# 共用プールにおける 水質管理について

平成24年9月24日  
東京電力株式会社

## ■隔壁設置による「設備対策」から，水質管理による「運用対策」への変更

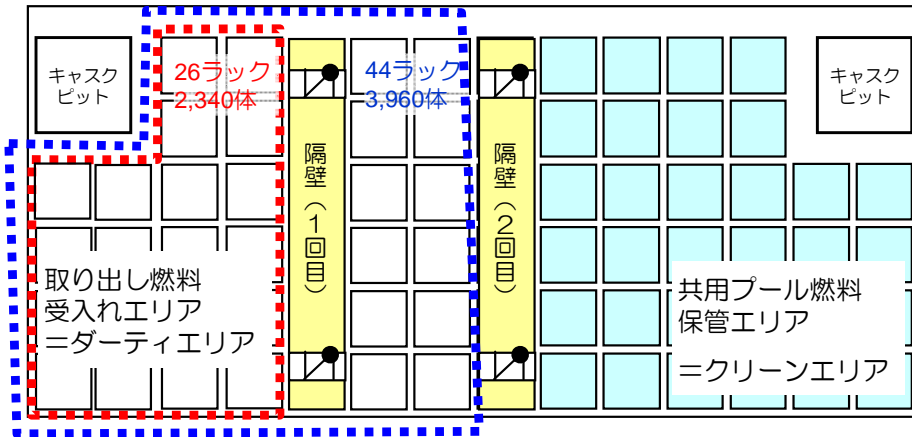
1F1～4使用済燃料プール（以下，SFP）からの取り出し燃料を共用プールに受け入れる際に持ち込まれる塩化物イオン（以下，Clイオン）の影響評価結果を踏まえて，以下のように対策を変更する。

理由：

キャスク内部水中のClイオンによる共用プール水質への影響は，以下により問題のないものと評価されるため。

- ・持ち込まれるClイオン量が極めて少量
- ・H24年4月に復旧した既設ろ過脱塩器（以下，FPC/FD）によりプール水の浄化が可能

図4. 共用プールの1/4に拡散した場合 (1 F 4)

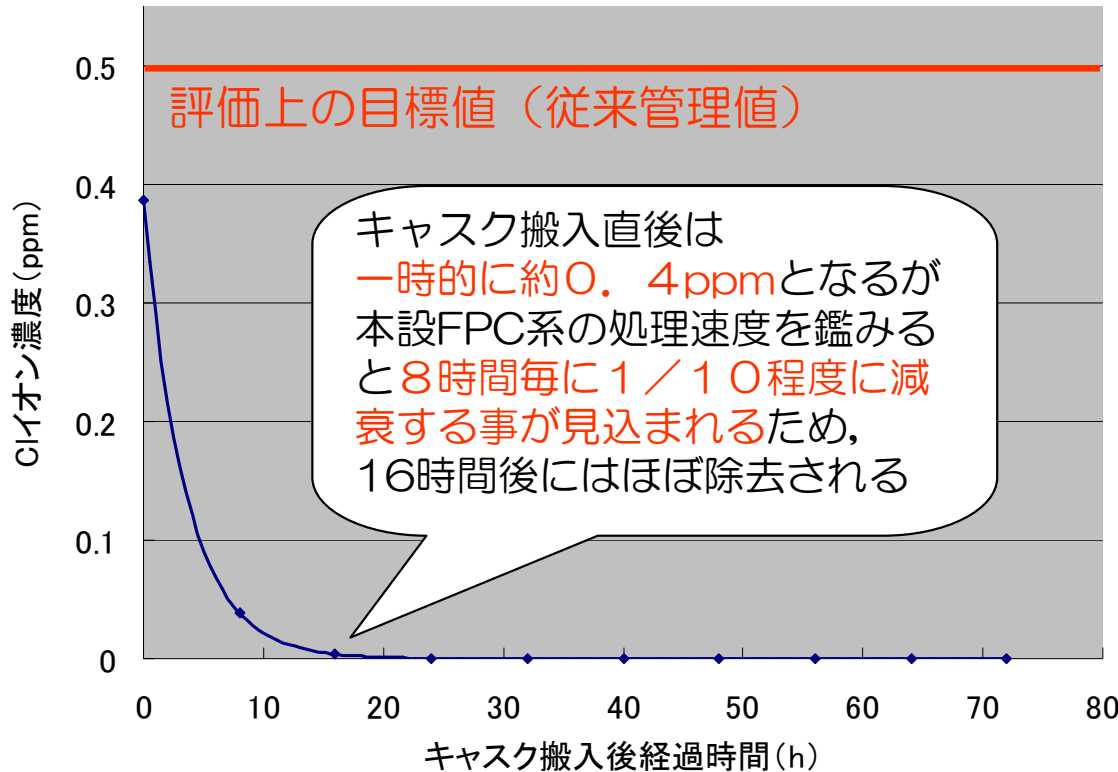
- ・ 移送容器搬入によるClイオン濃度上昇の影響を最も受ける図4の代表ケースにおいても従来の管理値である0.5ppm以下を満足すると評価
- ・ キャスク搬入の都度、図4の推移を繰り返す

共用プールのClイオン濃度は

- ・ SFP側での除去効果
- ・ 復旧したFDでの除去効果

により、隔壁を設置していなくても問題のない値で推移する事が予想される
